PARECER DA COMISSÃO DE AVALIAÇÃO

RELATÓRIO DE CONFORMIDADE AMBIENTAL DO PROJECTO DE EXECUÇÃO

PARQUE EÓLICO DE PRADOS

Setembro, 2011

Foto 6 – Local previsto para a implantação do aerogerador 6. Note-se a existência de um número significativo de afloramentos rochosos relevantes. Considerou-se pertinente analisar o ajuste da localização deste aerogerador.

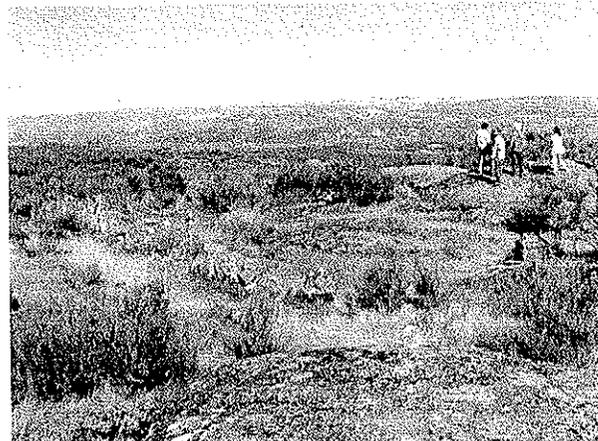
Fotos 7 e 8 – Zona prevista para o aerogerador 6 e respectivo ramal de acesso. Considerou-se de ponderar o ajuste da localização da plataforma do aerogerador para mais próximo da linha de água existente, encurtando o ramal de acesso.

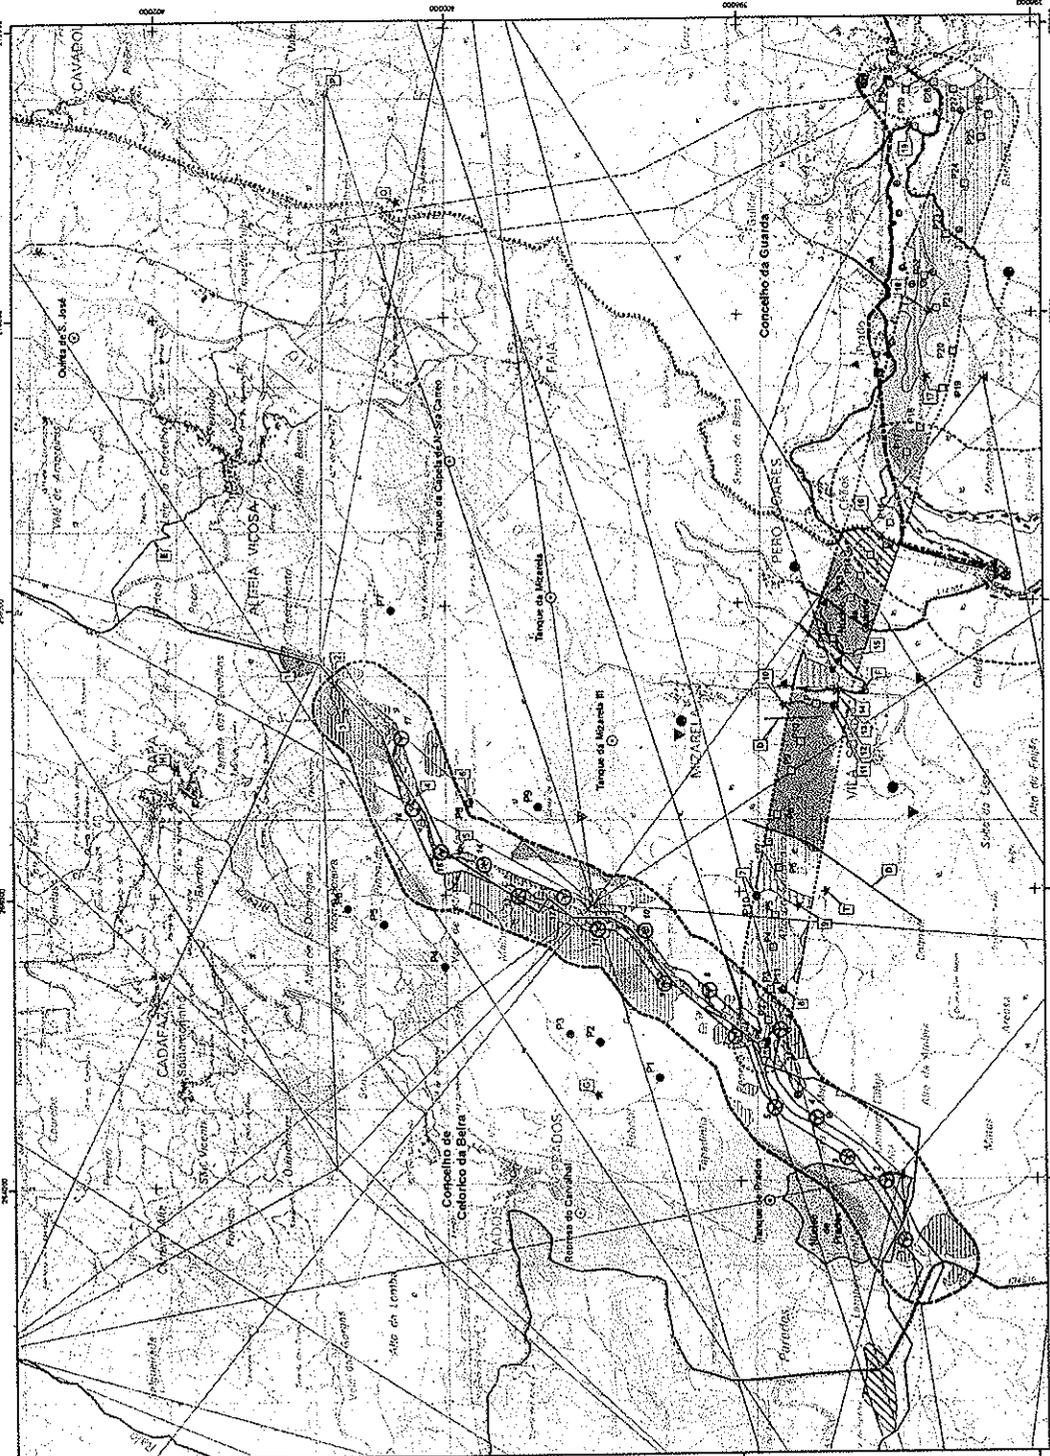
Da análise da planta de condicionamentos apresentada, verificou-se que poderá existir um erro na sobreposição do *layer* RPDFCI e com o *layer* Afloramentos Rochosos, na envolvente do aerogerador 1.

Relativamente à existência de linhas de água, considera-se que as mesmas poderão não estar totalmente cartografadas na planta de condicionamentos. Na visita ao local verificou-se o atravessamento de uma linha de água pelo ramal de acesso previsto ao aerogerador 6, que não se encontra registada na referida planta, e o próprio RECAPE refere, no comentário à Medida 12 da Fase de Projecto, a existência de uma depressão, que poderá constituir uma pequena linha de água e que cruza o ramal de acesso ao aerogerador 8. Assim, deverá ser reanalisado o enquadramento do Projecto com as linhas de água existentes (mesmo que de carácter torrencial) e indicadas na planta de condicionamentos.

De igual modo, não se encontram explícitas na cartografia as zonas de maior declive, embora sejam mencionadas duas classes de declive na legenda da planta. Este aspecto deverá ser corrigido.

- Não foram transpostas para a planta de condicionamentos as manchas consideradas de *Nível 1*, relativamente à importância ecológica, tal como proposto pelo estudo da componente ecológica apresentado, bem como as áreas de *Nível 2.1*, consideradas de evitar.

De acordo com a planta de condicionamentos, está prevista a colocação de quatro apoios na zona de protecção da albufeira (P15, P16, P17 e P18). Todavia, o proponente remeteu um parecer favorável da ARH C à localização dos apoios P16 e P17 nesta área. Relativamente ao apoio P18, por lapso, não foi incluído no pedido de parecer a essa Administração, pelo que deverá ser rectificadada essa situação e obtido a respectiva autorização.

Assim, deverão ser esclarecidas/rectificadas estas situações e apresentada nova planta de condicionamentos. Caso seja possível, deverão ser atribuídos níveis de protecção aos condicionamentos identificados (por exemplo, zonas interditas, zonas a evitar, zonas alvo de medidas específicas, etc.).
